改善箇所説明図①

改善措置の内容

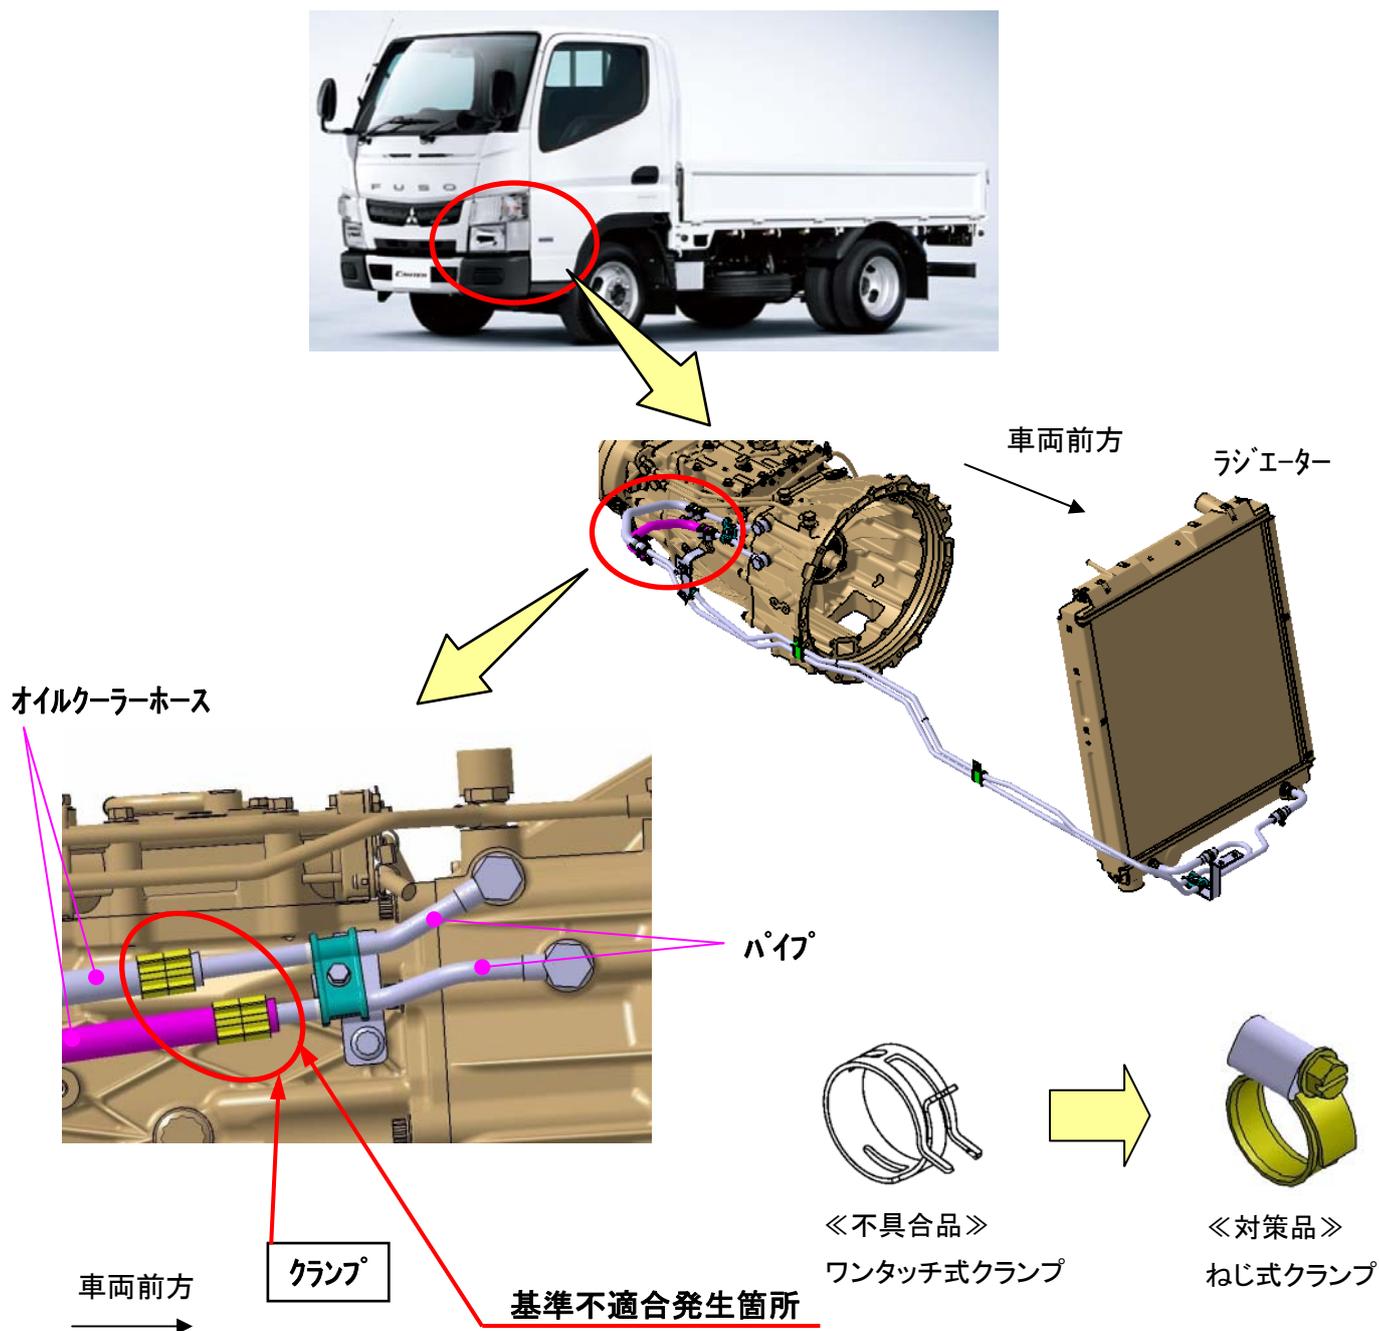
デュアルクラッチ方式の機械式オートマチックトランスミッションを搭載した小型トラック・バスにおいて、オイルクーラーホースのトランスミッション側接続部の締付力が不足しているものがある。そのため、そのままの状態で使用を続けると、当該ホースが外れてトランスミッションオイルが漏れ、変速が出来なくなって走行不能になるおそれがある。

全車両、オイルクーラーホースのトランスミッション側接続部のクランプを、対策品に交換する。

注 : は、交換部品を示す。
